大間原子力発電所原子炉設置許可申請書に係る一部補正の主な内容

平成 20 年 3 月 17 日
電源開発株式会社

《震源断層の位置》

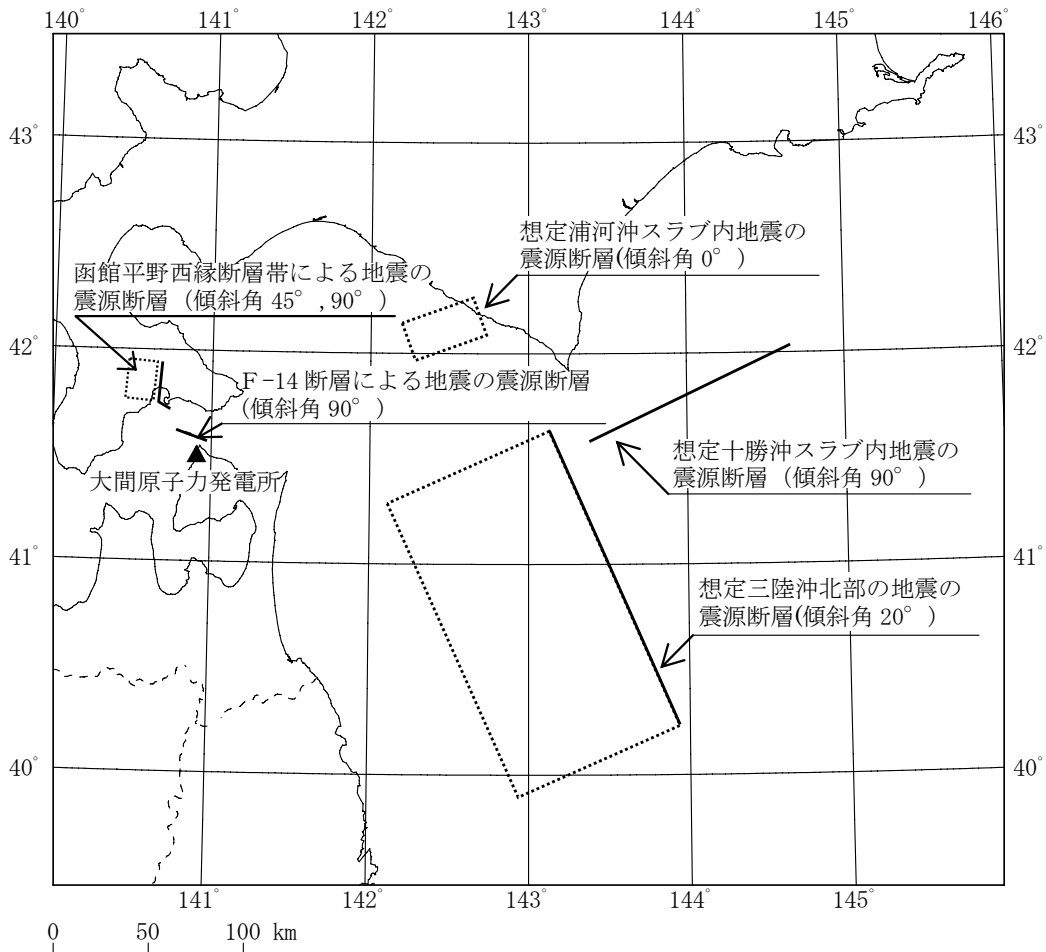
海洋プレート内で発生する地震のうち、北海道の浦河沖及び十勝沖に想定した地震については、距離による地震動の減衰に関して、最近の研究成果をも加えて地震動を評価したことを詳細に記載した。

さらに、敷地に近い海域の F-14 断層については、活断層の可能性は非常に低く断層長さが短いものの、鉛直横ずれ断層として不確かさを考慮した上で M 6.8 相当の地震を想定し、念のため傾斜角を変えた検討も行ったことを詳細に記載した。
